RELATÓRIO DA AUDIÊNCIA PÚBLICA N. 01/2022
Concessão das Rodovias MS-112 e trechos das BR-158 e BR-436

ANEXO I
QUESTIONAMENTOS E CONTRIBUIÇÕES
AUDIÊNCIA PÚBLICA N. 01/2022

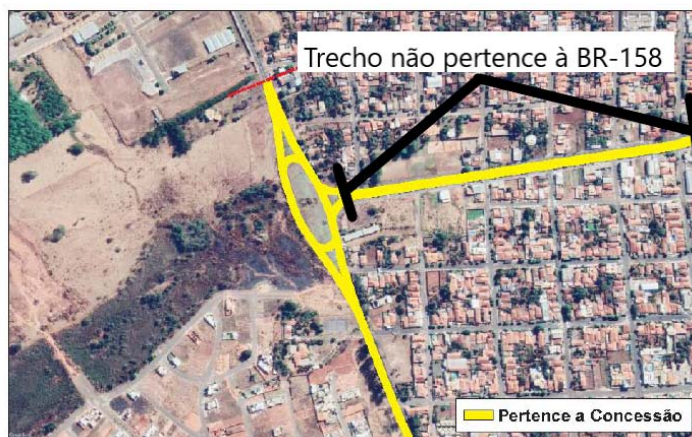
A previsão do km 0 da BR-158 na Divisa GO/MS faz com que seja incluído ao Sistema Rodoviário objeto da Concessão um trecho de competência do município de Cassilândia.

Em contato com a Polícia Rodoviária Federal – PRF e Prefeitura de Cassilândia, foi informado que o trecho citado pertence ao município de Cassilândia.

Ademais, na divisa GO/MS há um Posto de Fiscalização da Fazenda do Estado de Mato Grosso do Sul conforme fotos abaixo e em diligência no local obtida a informação dos fiscais de que referido trecho não pertence à BR-158. Trata-se de Avenida Municipal com competência da Prefeitura de Cassilândia:

Inclusive, em tal trecho a placa com referência expressa aos usuários do caminho para acessar a BR-158. Ou seja, a avenida não é integrante do Sistema Rodoviário objeto da Concessão.

➤ **Resposta:** Agradecemos a contribuição, esclarecemos que o Projeto foi revisado e o trecho inicial da concessão, será o código 158BMS0431 (SNV/2022) e o código 158BMS0430 será excluído. Após a construção do Anel Viário de Cassilândia este sistema sofrerá alterações conforme indicado no item 2 do PER e seu Anexo 8.3. Quanto ao trecho fim da concessão, independentemente do marco quilométrico existente, o dispositivo de entroncamento será incluído.

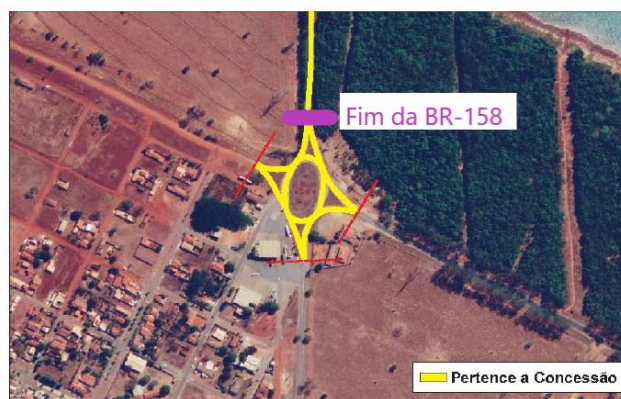
Ou seja, o primeiro trecho homogêneo, e que tem a extensão de 1,1 quilômetros, na verdade se refere a ruas do município de Cassilândia:

CÓDIGO	TRECHO (BR-158)		Início (km)	Fim (km)	Ext. (km)	Sit. Física
	Início	Fim				
158BMS0430	DIV GO/MS	ENTR MS-306	0,0	1,1	1,1	PLA

E, assim, o km 0 da BR-158 é o km 1,1 descrito na fl. 132 do PER.

Entendemos que esse trecho homogêneo tem que ser suprimido do Sistema Rodoviário que integra a Concessão. E, ainda, referido trecho tem características próprias de ruas municipais com comércio, sem faixa de domínio, calçamentos.
